Demande de modification de PASH  
**Commune de Léglise - Village d'Ebly – Rue du Petit Vivier**  
Rapport

IDELUX Eau  
Service d'Aide aux Communes  
Le 17/06/2020

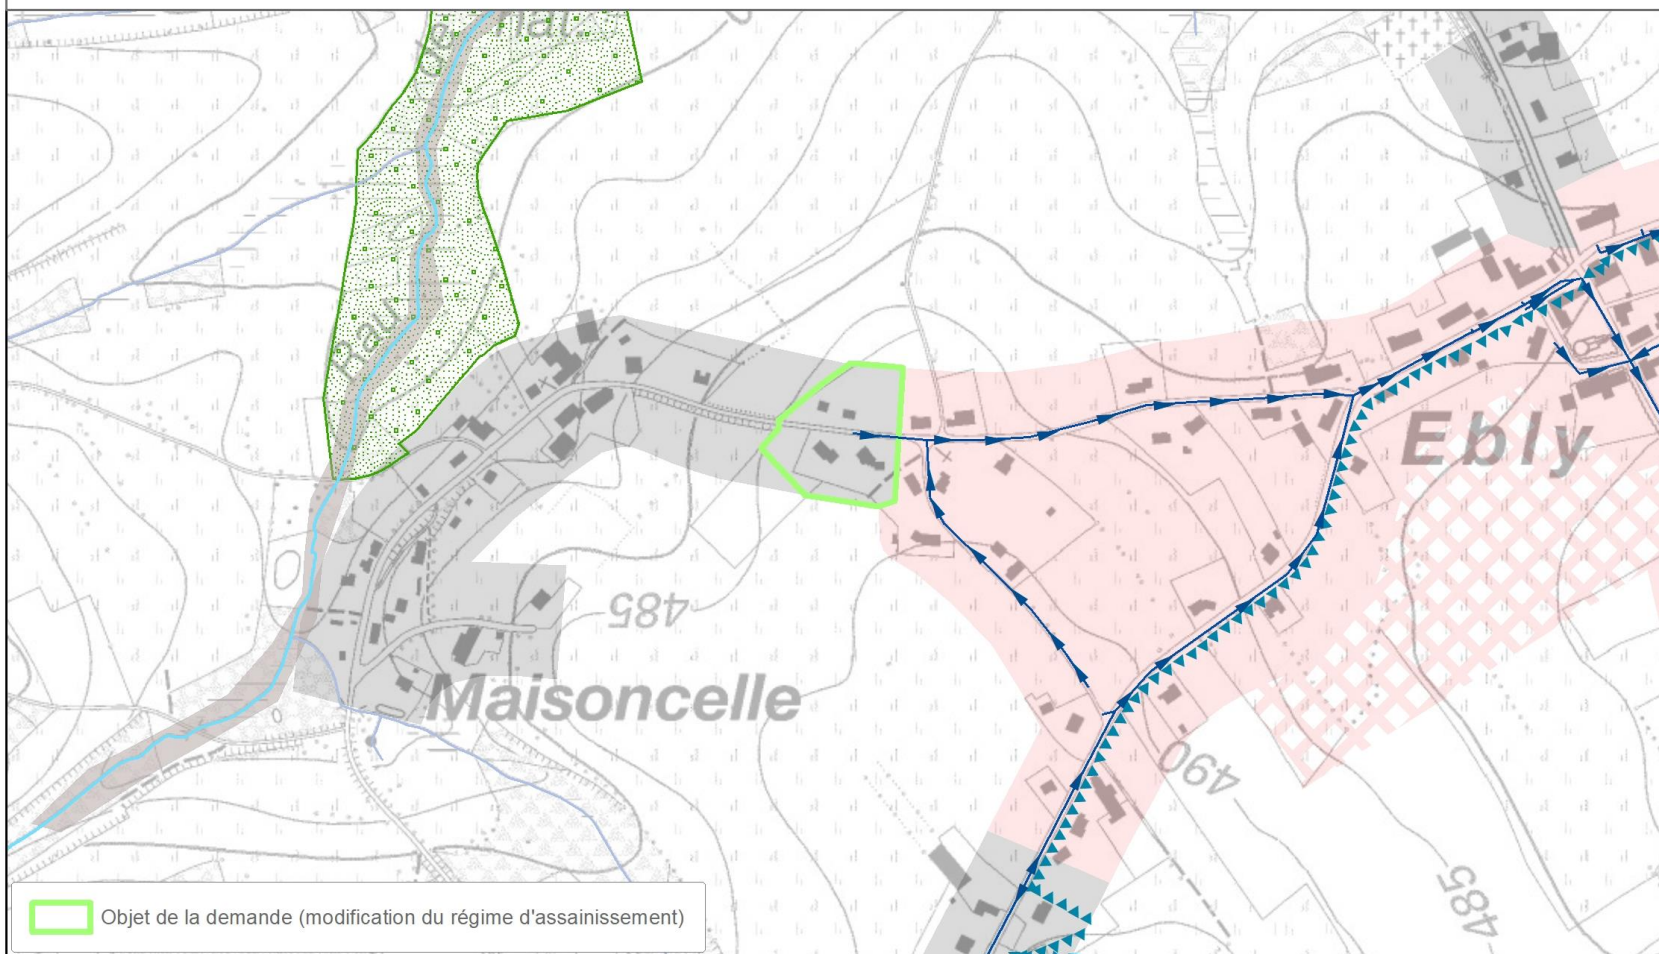
Un égout gravitaire est existant sur toute la zone concernée et est relié à l'égout public présent dans la rue du petit Vivier.

Etant donné l'égout gravitaire existant et relié à l'égouttage public présent dans la rue du petit Vivier et que le chantier de la station d'épuration de Chêne débutera sous peu, il est proposé d'orienter une partie de la rue du Petit Vivier en zone d'assainissement collectif.
